# げんでんつるが

特別号  
2018年2月  
第49号

敦賀発電所2号機の新規制基準適合性に係る審査会合(4回目)が  
昨年12月に開催され、敷地内破砕帯評価について審査が始まりました。

## 1. 審査会合(4回目)の概要について

詳細に評価する4本の代表破砕帯

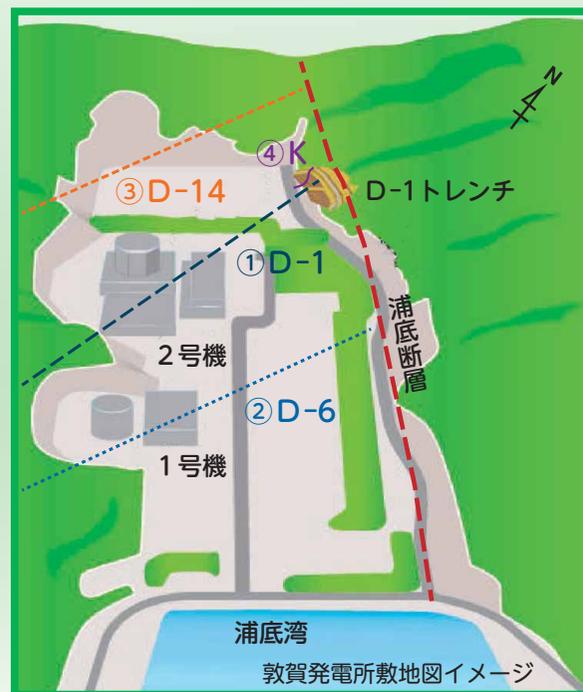
- ◇ 代表破砕帯を選定した理由について、詳細に説明すること。
- ◇ D-1トレンチ内の地層の年代特定に必要な火山灰の分析結果等について、詳細に説明すること。
- ◇ 破砕帯評価と並行して、浦底断層による揺れの評価手法についても説明すること。
